Anlage 4 zur Drucksache: 0221/2007/BV

Bebauungsplan "Bebauung Spinne / Ecke Heuauer Weg mit integriertem Einzelhandelsmarkt", Stadt Heidelberg, Stadtteil Kirchheim, Stadtkreis Heidelberg (TK 25: 6617 Schwetzingen)

Neubau eines LIDL-Lebensmittelmarktes in Heidelberg-Kirchheim, Heuauerweg

Bebauungsplan Kirchheim – Bebauung Spinne / Ecke Heuauer Weg mit integriertem Einzelhandelsmarkt

Bebauungsplanauszug

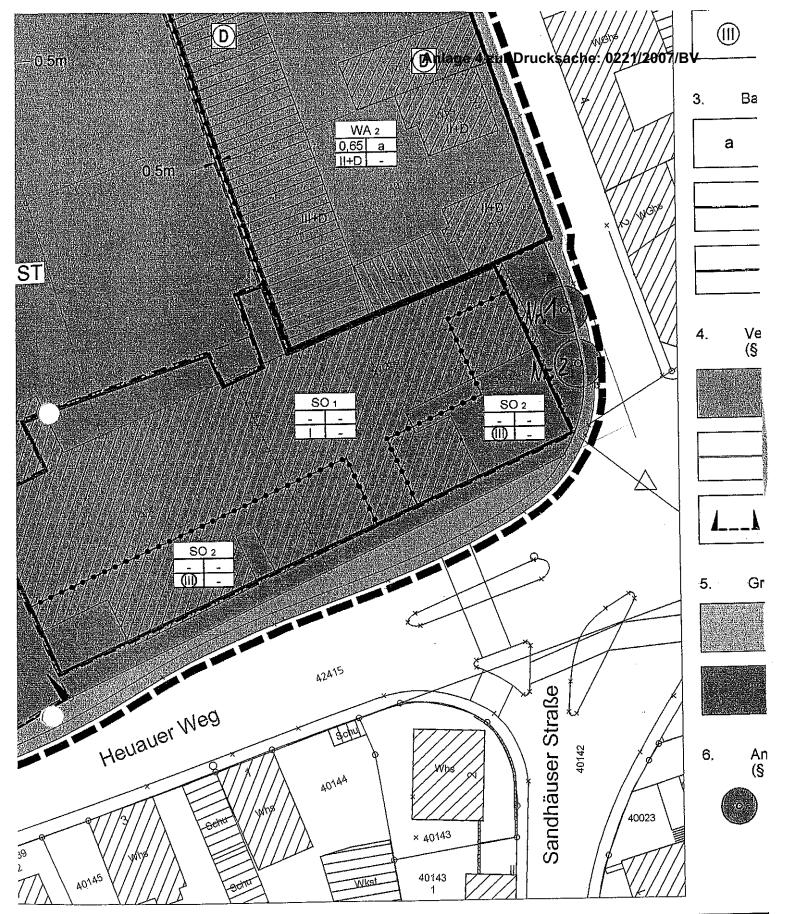
Generell ist mit geplanten Baumstandorten ein lichter Mindestabstand <u>von 2,50 m</u> zu unseren vorhandenen Kabelanlagen sowie Gas- und Wasserversorgungs- und Anschlussleitungen einzuhalten. Bei Einbau eines Wurzelschutzes, zulasten des Verursachers, kann dieser Abstand auf 1,50 m verringert werden.

Der geplante Baum in der Pleikartsförster Straße (in der Anlage mit Nr. 1 bezeichnet) überbaut die bestehende Wasseranschlussleitung unzulässig.

Der Baumstandort ist zu verschieben, so dass die geforderten Mindestabstände eingehalten werden. Ist dies nicht möglich, muss der Standort entfallen,
